PAKIET (NR)	PYTANIE (NR)	TREŚĆ PYTANIA	ODPOWIEDŹ ZAMAWIAJĄCEGO								
5	28	Wg Opisu technicznego PW Branża elektryczna pkt 28 "System dzwonka szkolnego" to system dzwonka szkolnego należy "wykonać zgodnie z rysunkami nr E17 - E20". Przywołane w opisie technicznym rysunki to schematy rozdzielnic TP 1.4, TP 2.1, TP 2.2 i TP2.4, a nie schematy instalacji systemu dzwonka szkolnego. Prosimy o wyjaśnienie niezgodności i przekazanie brakujących rysunków systemu dzwonka szkolnego.	Zamawiający wyjaśnia. System dzwonka wykonać przy wykorzystaniu zaprojektowanego systemu nagłośnienia. Głośniki pokazano na rys E-01.1Z, E-02.1Z, E-03.1Z, E-04.1Z. Sterownie poprzez sterownik opisany w dodatkowym opisie: Opis System dzwonka szkolnego.docx								
	43	Poproszę o określenie standardu klap p.poż, które mają być wyposażone w siłownik i jaki. Proszę o uzupełnienie części rysunkowej o lokalizację klap p.poż. Nie wszystkie klapy p.poż ujęte w zestawieniach są pokazane i opisane w części rysunkowej.	Zamawiający wyjaśnia. Klapy ppoż umieszczono w rysunkach w branży sanitarnej projekt techniczny (wykonawczy) oraz w opisie - klapy wyposażone w siłowniki 230V (opis pkt 2.4.) Dokładnie opisano sterowanie cał

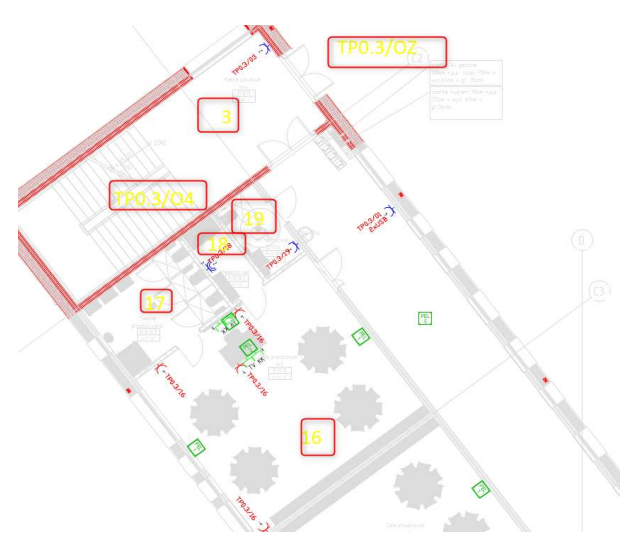
39	1	<p>1. Prosimy o wskazanie na rzutach, w którym miejscu znajdują się daszki szklane wspomniane w Opisie Wykonawczym.</p> <p><b>2.13 Zadaszenie nad wejściami – ściana frontowa</b></p> <p>4 sztuki. Grubość szkła o odpowiedniej nośności, wg wytycznych wybranego producenta.</p> <p>Widok z góry</p>  <p>Widok z boku</p> 	<p>Daszek szklany tylko w jednej lokalizacji - wejście główne do budynku</p> 
40	1	1. Prosimy o potwierdzenie, iż rury kanalizacji deszczowej mają być klasy SN10. Czy można zastosować rury klasy SN8?	Potwierdzamy.
40	2	2. Prosimy o rozwiązanie wątpliwości, co do materiału rur kanalizacji deszczowej. Według PZT PP, według profili i opisu PVC. Prosimy o potwierdzenie poprawnego materiału.	Kanalizacja deszczowa z rur PVC.
40	4	4. Prosimy o uzupełnienie profili kanalizacji deszczowej. W przestanej dokumentacji brakuje całości profili.	Dodano rys KD06N, KD07N, KD08N, KD09N
41	1	Czy Zamawiający wystąpił do operatorów mediów /energia elektryczna, woda /o warunki przyłączenia mediów dla celów budowlanych? Jeżeli tak, to prosimy o udostępnienie tych warunków.	Zabezpieczenie placu budowy w media jest po stronie wykonawcy

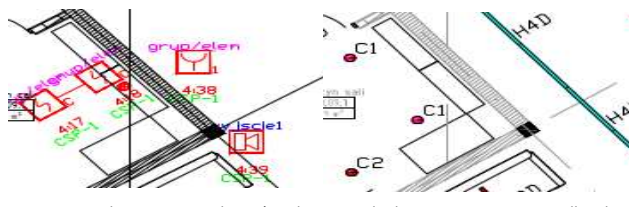
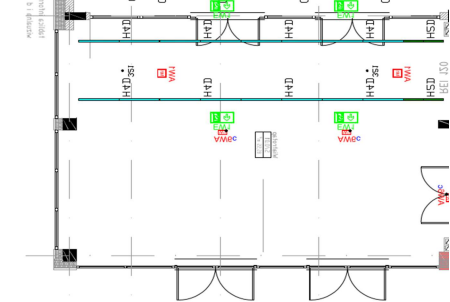
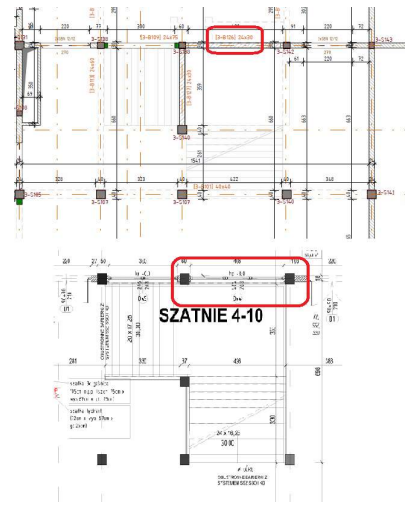
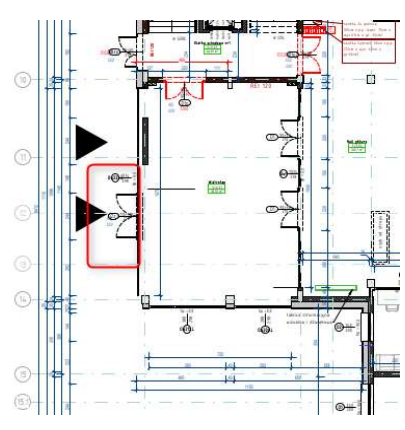
50	<p><b>ZMIANA WŁASNA ZAMAWIAJĄCEGO</b></p>	<p>Dotyczy pomieszczeń przeznaczonych dla Biblioteki Raczyńskich oraz lokalnej społeczności.  Na rysunku A04.1 w chmurkach (kolor różowy) wskazano zmiany polegające na:  1) doprojektowaniu pomieszczenia WC oraz kantorka w bibliotece Raczyńskich,  2) doprojektowaniu WC w pomieszczeniu dla Rady osiedla,  3) zmianie kierunku schodów (kierunki schodów zostały ukazane od piwnic aż po 2 piętro) Na 2 piętrze celem wykluczenia możliwości rozchodzenia się po szkole została zaprojektowana ściana z drzwiami Ppoż oraz musiał być zmieniony kierunek schodów.  Załączono rysunki</p>
